改善措置事項説明図②

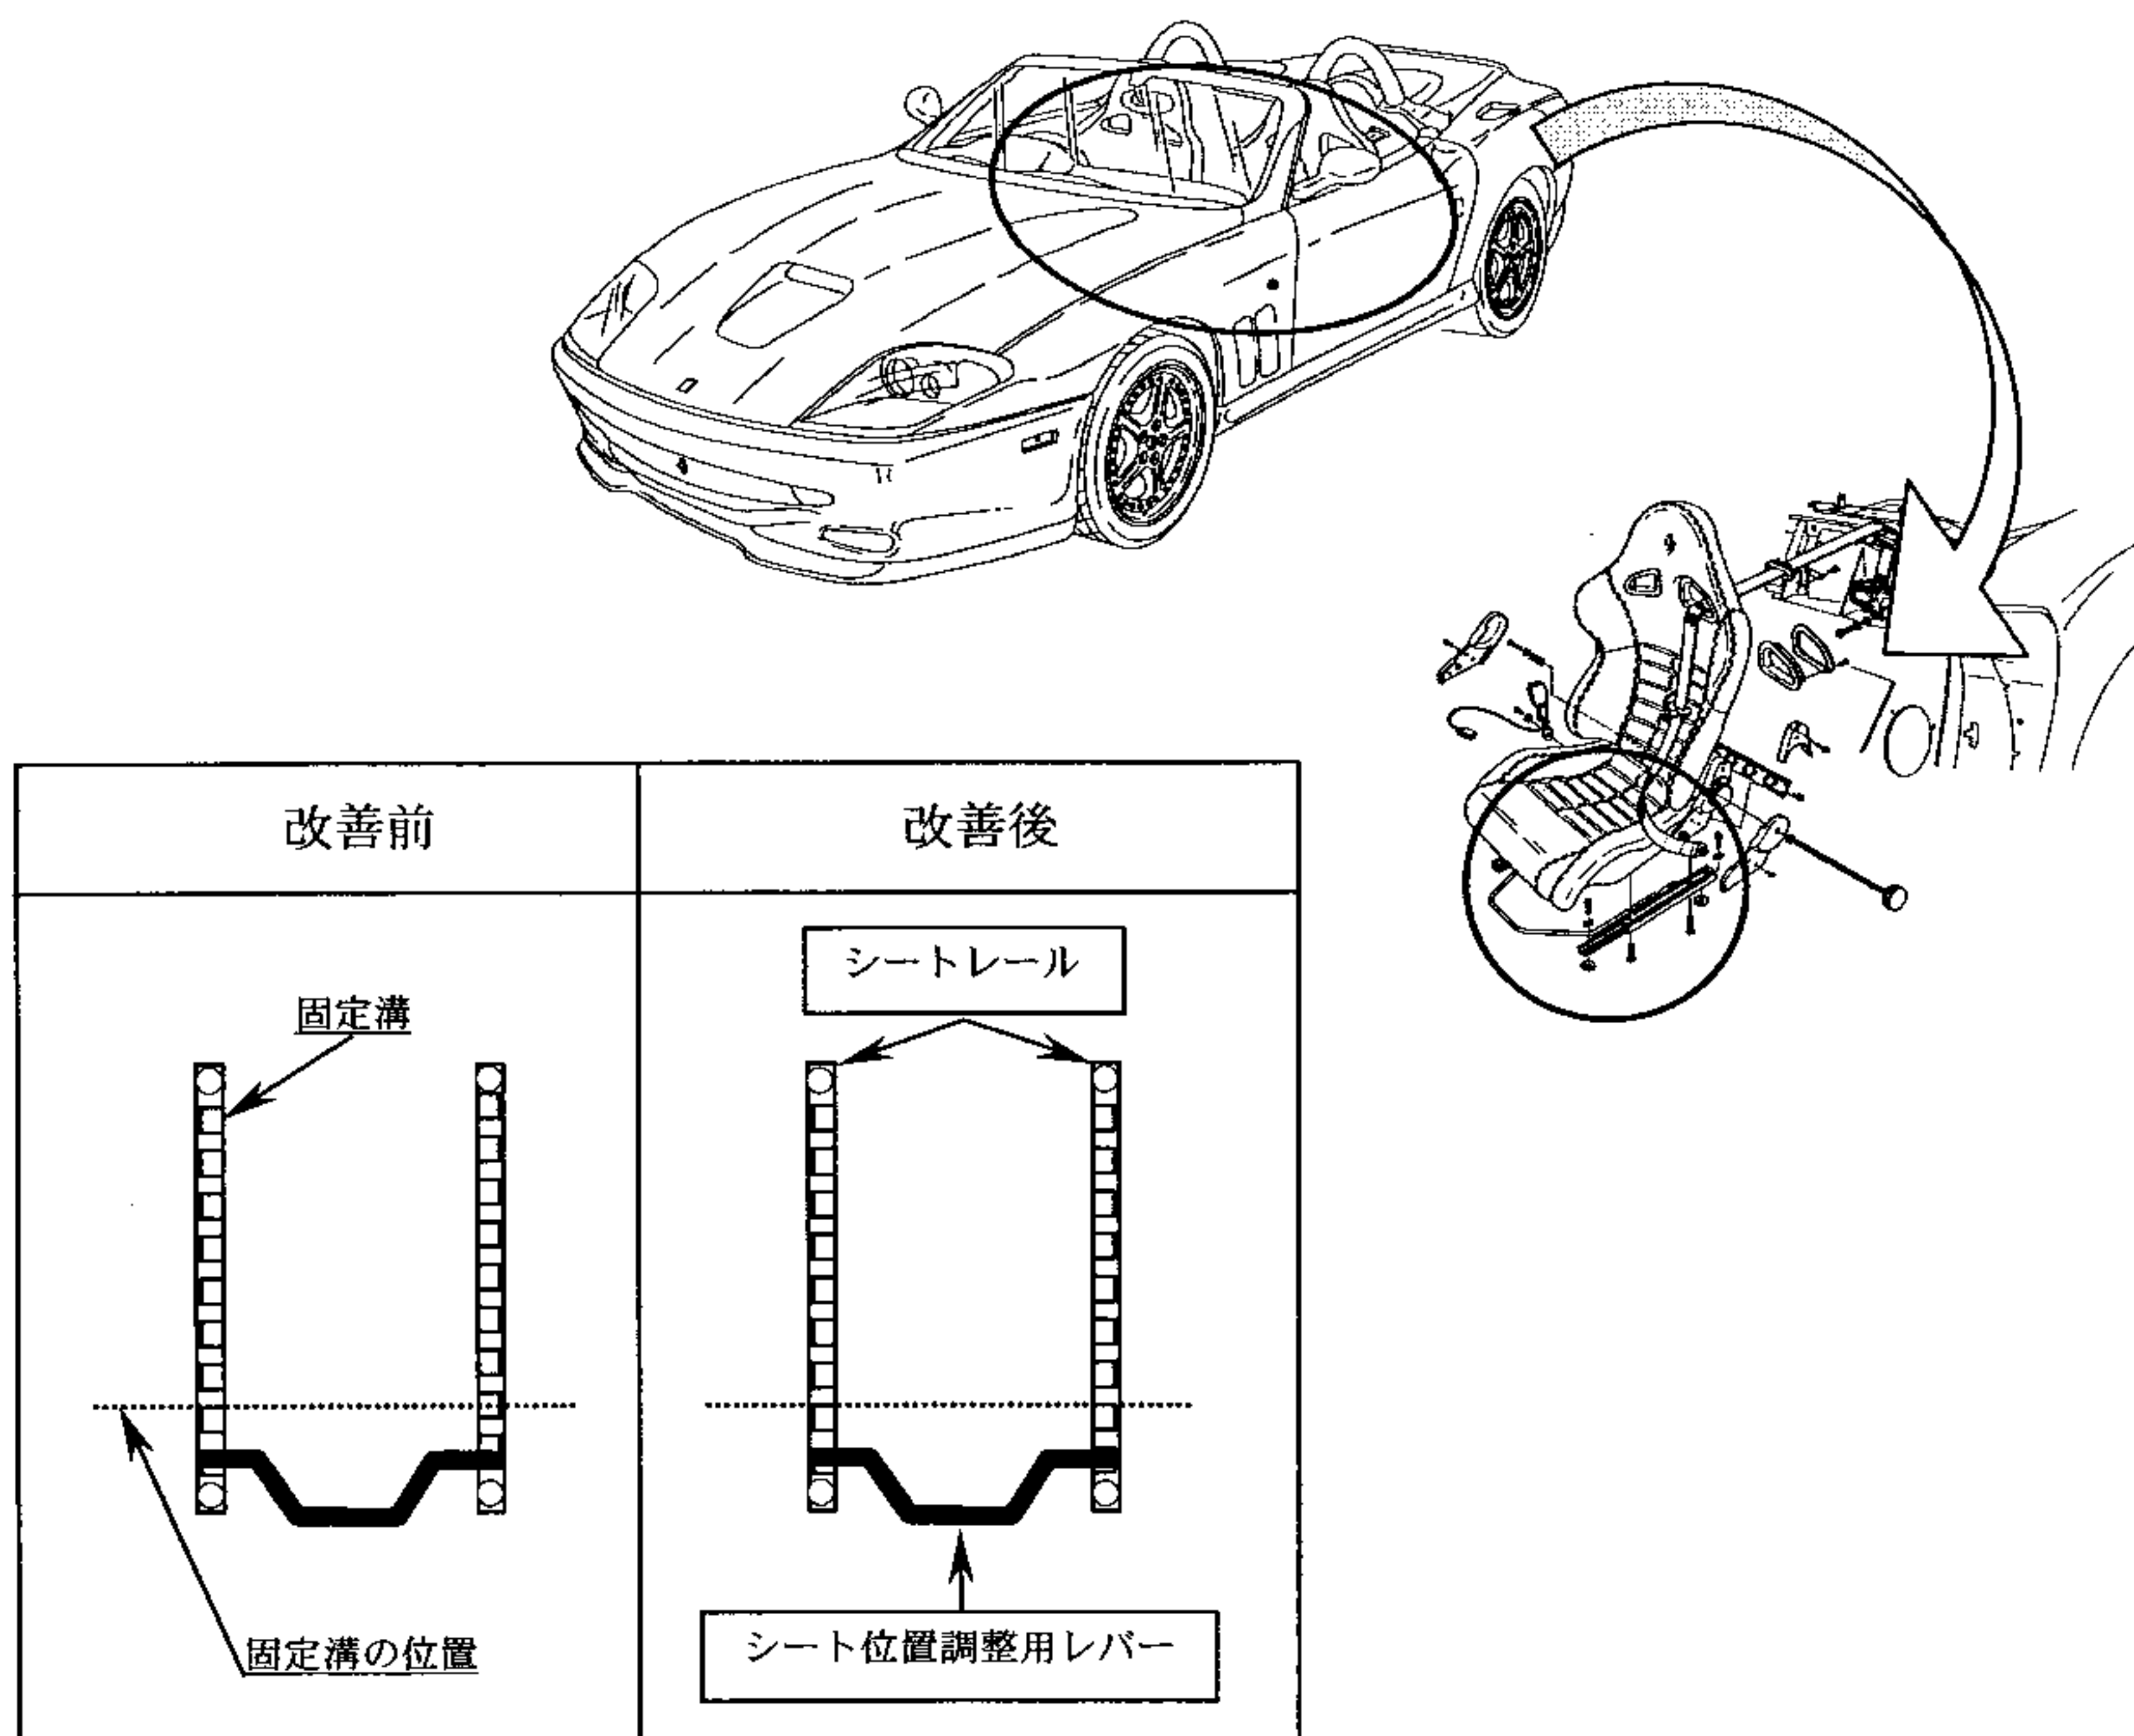
不具合発生箇所

乗車装置において、運転者席および助手席シートレールの座席位置固定溝の位置が不適切なため、座席位置を前後に調整した際座席が確実に固定されないことがあり、座席にガタが発生し、最悪の場合、加減速時に座席が動いて運転操作を妨げられるおそれがある。

改善の内容

全車両、対策品のシートレールに交換し、専用工具を使用して左右シートレールの位置決めを正しく行うとともに、シート位置調整用レバーを新品と交換する。
